Sujet : [INTERNET] zac bosquel

Monsieur le Commissaire Enqueteur,

I Concernant l'enquête publique

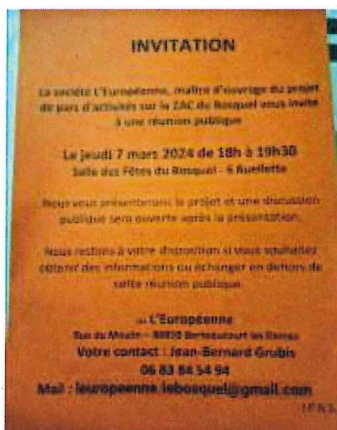
Cette réunion a été organisée par le promoteur dans la salle des fêtes du Bosquel, voir ci-dessus, affiche distribuée le 5 mars dans les boites aux lettres par le promoteur

Cette réunion s'est tenue alors que l'enquête publique était en cours.

Or d'après le code de l'environnement, qui est repris ci après en jaune, cette réunion ne pouvait se tenir pendant l'enquête publique elle aurait du avoir lieu avant.
